Объект: «Реконструкция автовокзала
«Восточный» под Центр технического
Творчества детей и молодежи
в г.Минске»

Управление вентиляции и сантехнических работ ОАО «Стройтрест №1» доводит до Вашего сведения, что при производстве работ на объекте возникли дополнительные работы, а именно:

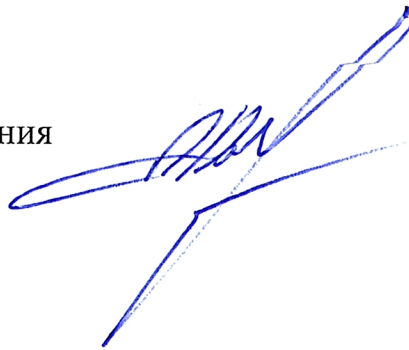
- сварка разветвителей в кол-ве 45шт.

Данные разветвители отгружены поставщиком на склад заказчика в разобранном виде, а в сметной документации отсутствует расценка на сварку разветвителей.

В связи с этим просим Вас направить письмо на проектную организацию о внесении изменений в ПСД по дополнительным видам работ.
